verkefni: Óseyrarbraut 25  
verkhúti: Grunnmynd 2.hæðar og snið

A-04

Snið B  
1 : 100

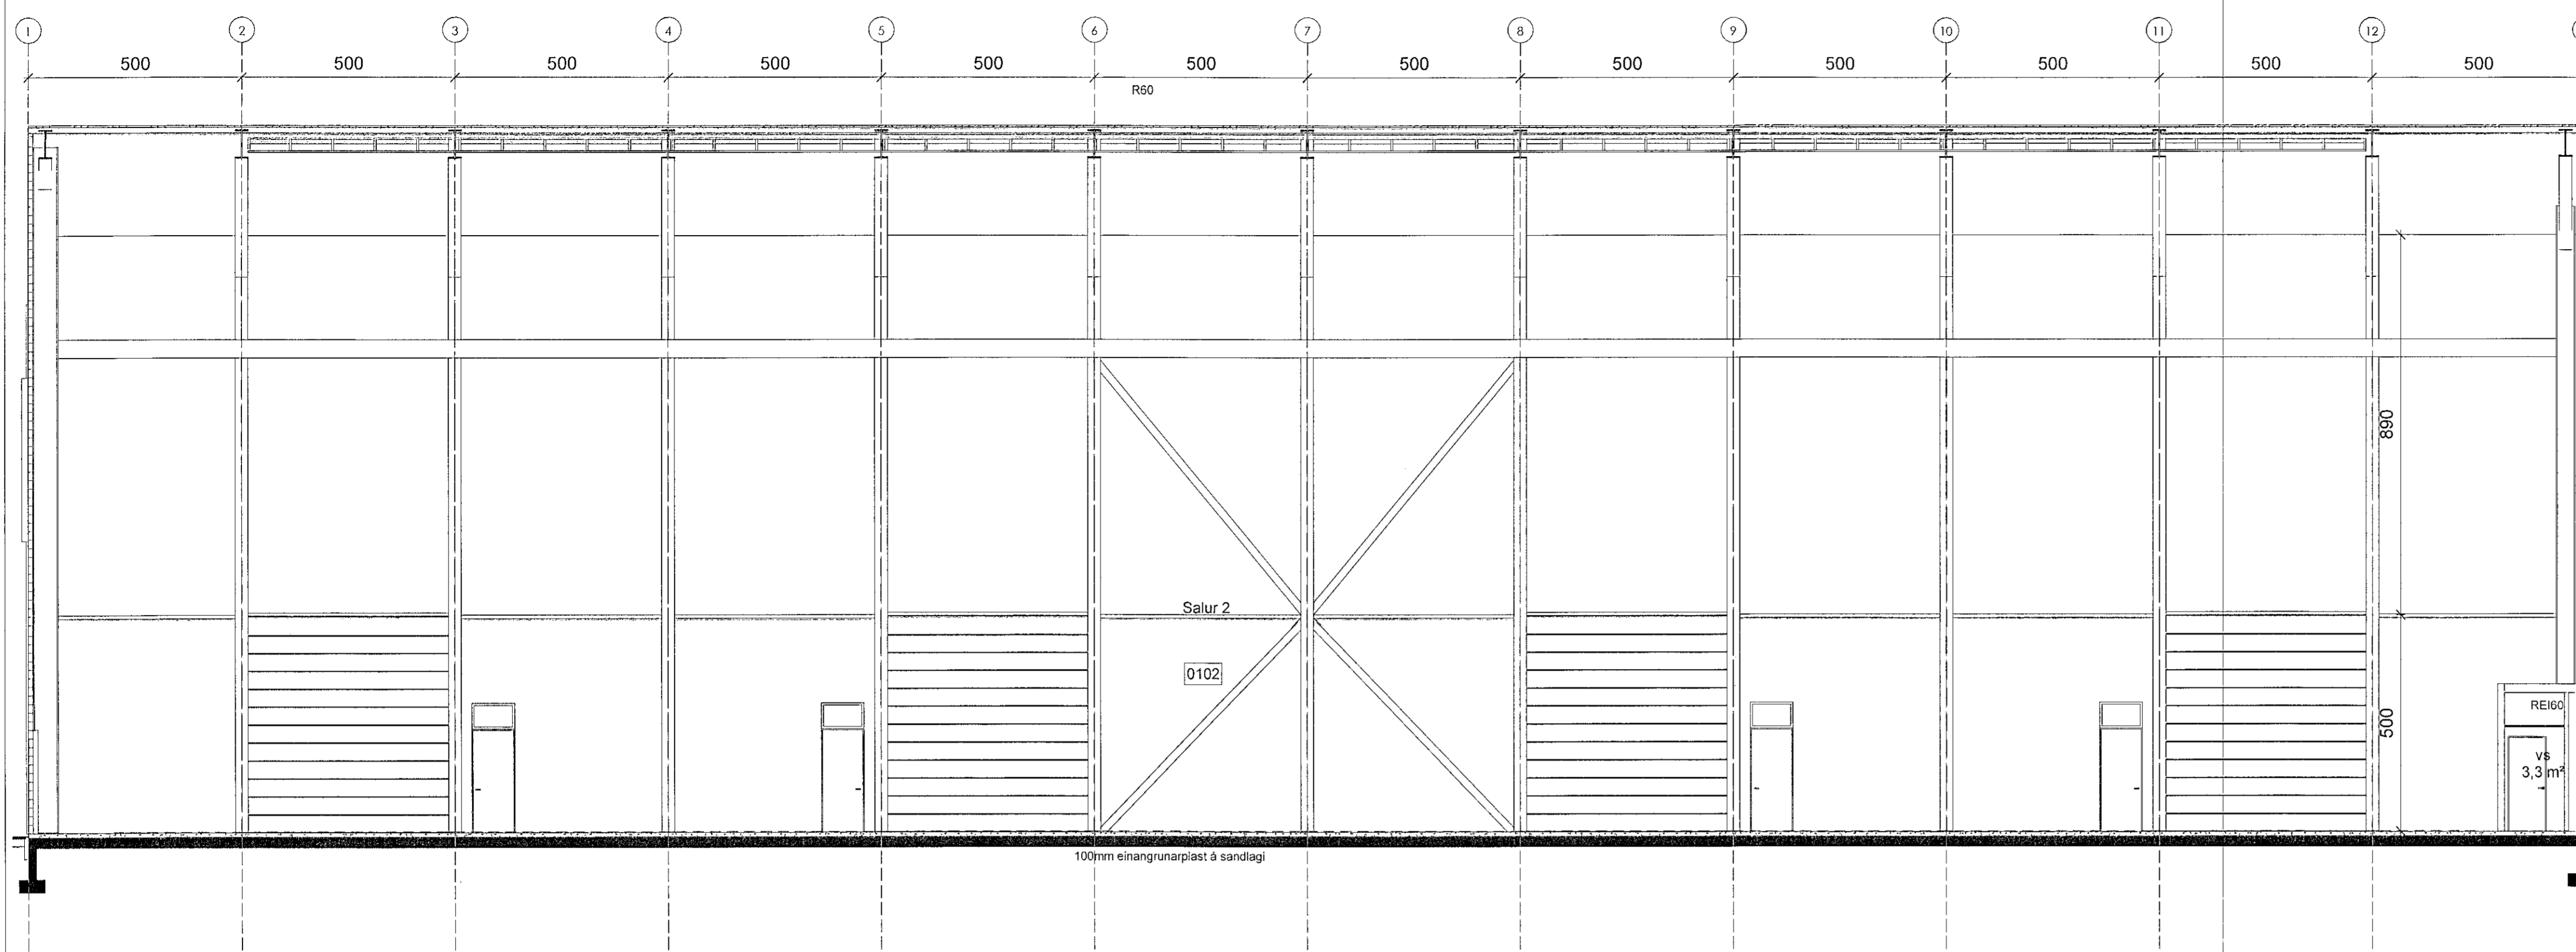
- br. (a).: 12.11.21 - búningsherb. br að ósk VER
- br. (b).: 26.10.22: breyting á þakformi og innveggjum
- br. (c).:
- br. (d).:
- br. (e).:
- br. (f).:
- br. (g).:

Hæð 2  
1 : 100

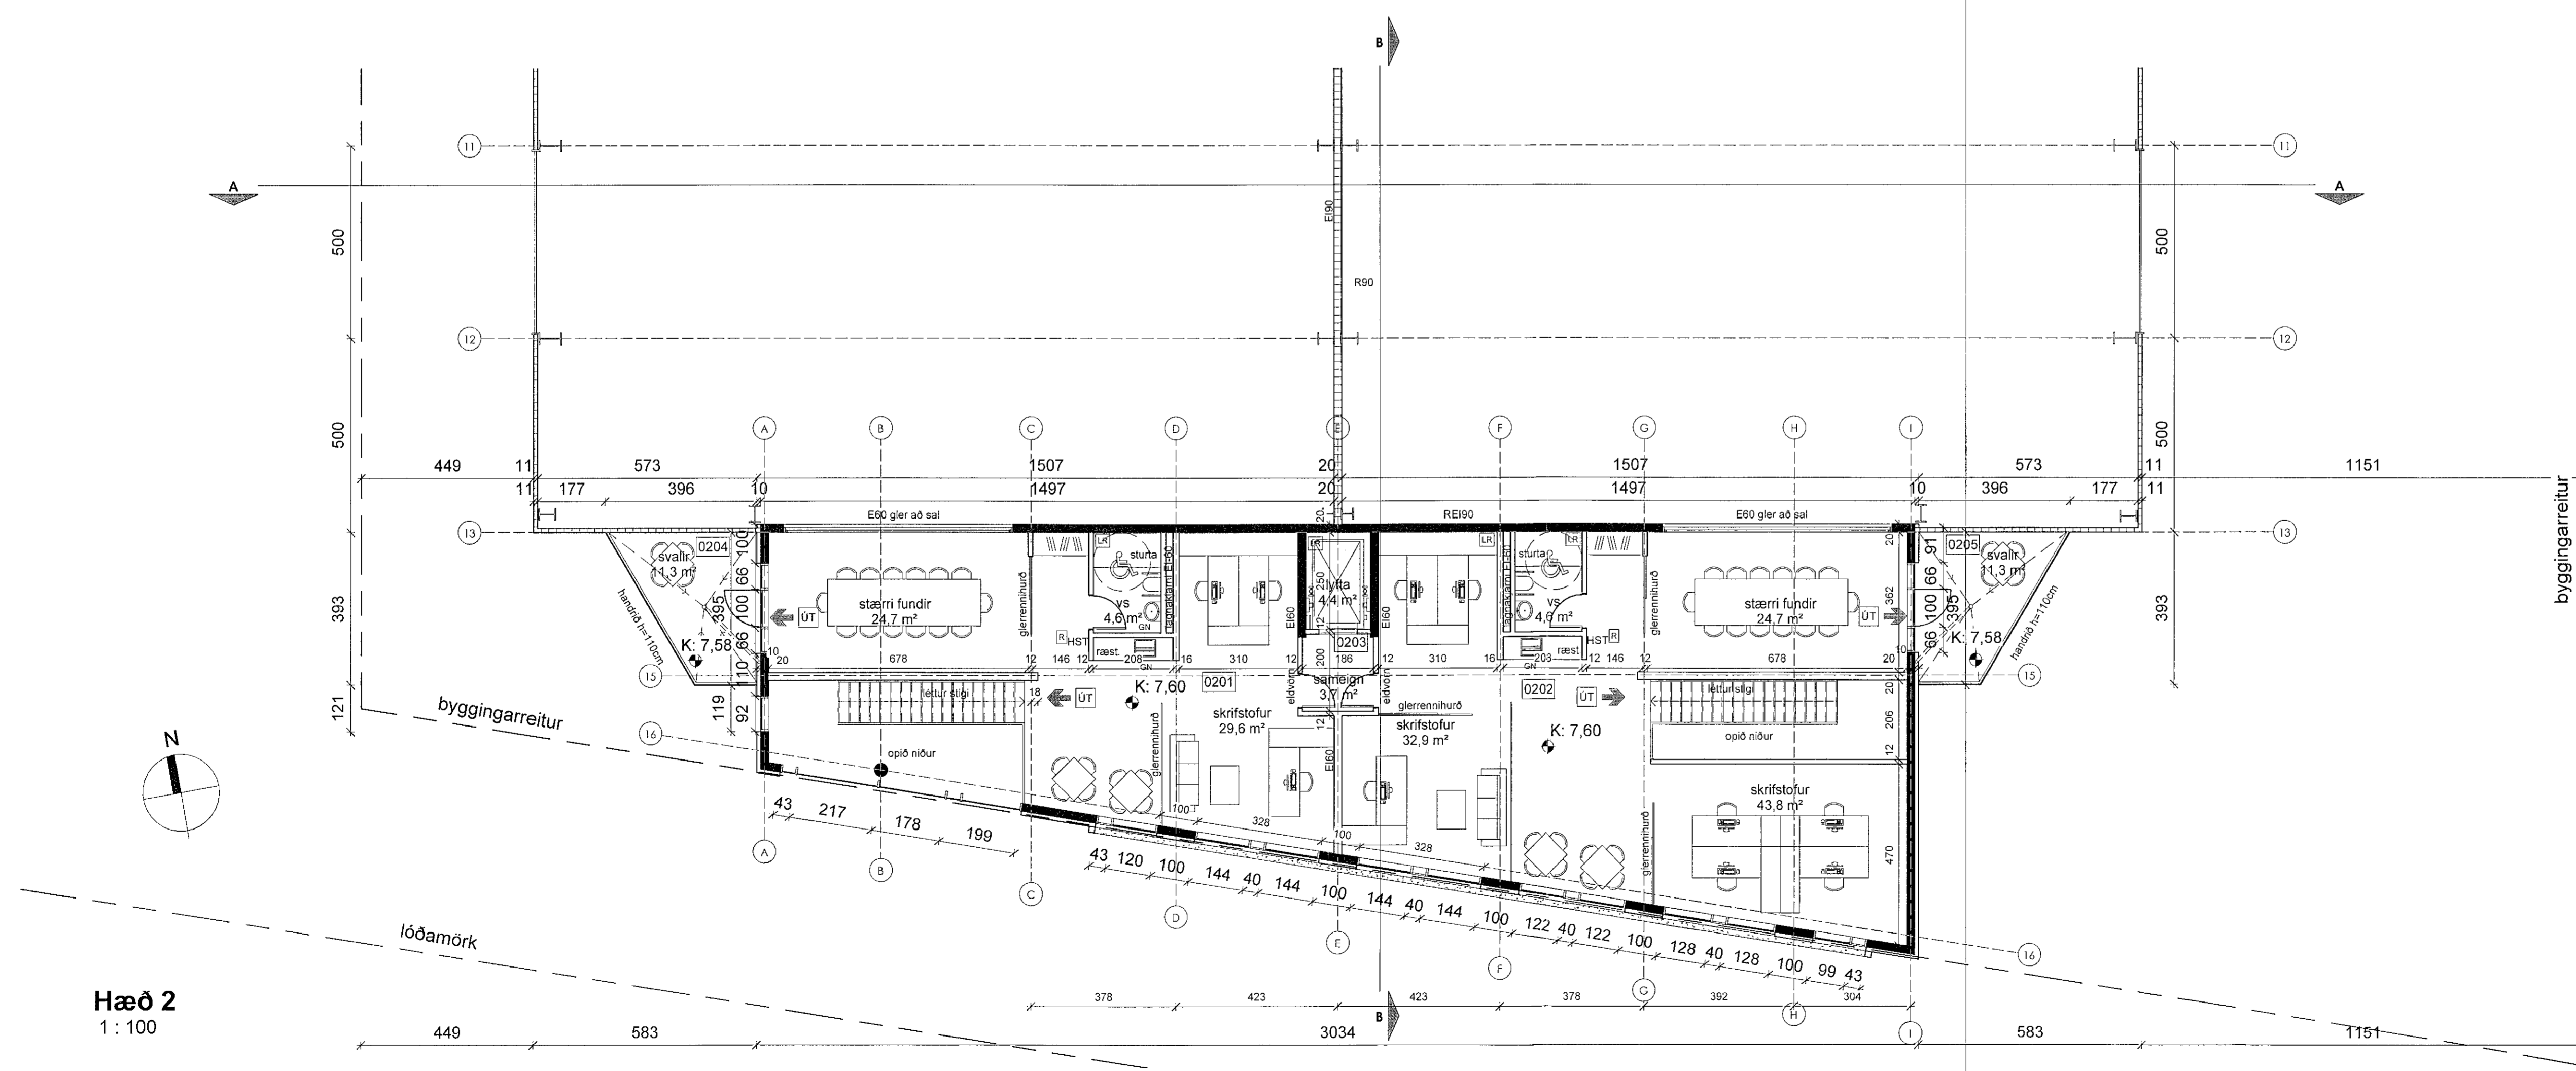
- 26.10.2022:
- Hurðar færðir út af stál kross sem er núna í miðju íðnaðarhússins.
- Holplötur og nýtt burðarkerfi fyrir skrifstofuhúsnæði.
- Allir veggir léttir í skrifstofuhluta, nema veggir við lyftu og stiga.
